M+D FLUGZEUGBAU	M & D Flugzeugbau GmbH & Co.KG Streeker Str. 5b, D-26446 Friedeburg Tel: +49 4465 97878 0, Fax: +49 4465 97878 99 www.md-flugzeugbau.de info@md-flugzeugbau.de	SB No.: SB 808-31 Rev.: 0
	Technische Mitteilung TM 808-31 Service Bulletin SB 808-31	Page: 1 of 7 Date: 27.02.2015

I.B Anlass: Änderung von Zylinderkopftemperatur- auf Kühlmitteltemperaturmessung für
Reason: Rotax Motor Typ 912 und 914 (Serie).

Change of measurement method from cylinder head temperature to coolant temperature for ROTAX Engine Type 912 and 914 (Series)

Bild 1/ Figure1:
 Position der Teilenummer des Zylinderkopfes
Position of Part Number of Cylinder Head

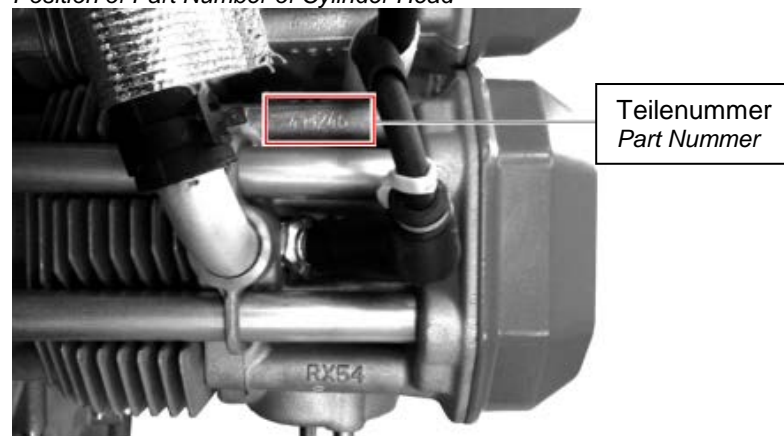
Kriterium B: Alle oben genannten Luftfahrzeuge/ Triebwerke ausgerüstet
mit Zylinderköpfen der Teilenummern:

Criteria B: *All above mentioned aircrafts/ engines equipped with cylinder heads with Part Numbers:*

Triebwerkstyp / Engine Type		Zylinderkopfposition Cylinder Head Position
912 A; 912F; 914F	912S	
Teilenr./ Part No.: 413235 Teilenr./ Part No.: 413236	Teilenr./ Part No.: 413185	2/3
Teilenr./ Part No.: 413245 Teilenr./ Part No.: 413246	Teilenr./ Part No.: 413195	1/4

Bild 2/ Figure 2:
 veranschaulicht die Positionsänderung des Temperaturfühlers
illustrates Position of temperature sensor

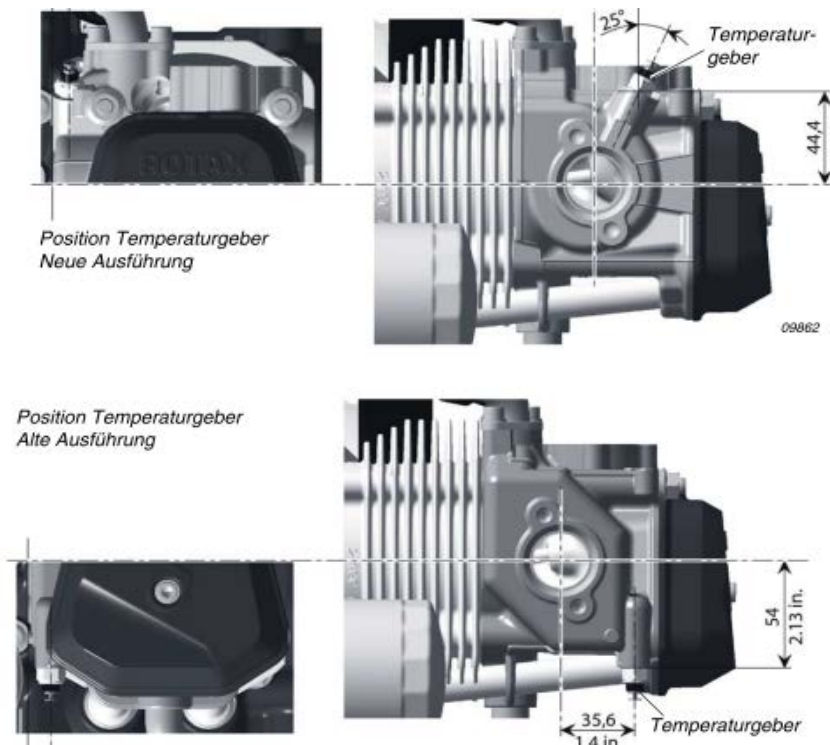
Die neuen Zylinderköpfe sind leicht an der Position des Temperaturgebers erkennbar, siehe Bild 2.

The new cylinder heads can be easily recognized by the position of the coolant temperature sensor, refer to figure 2.
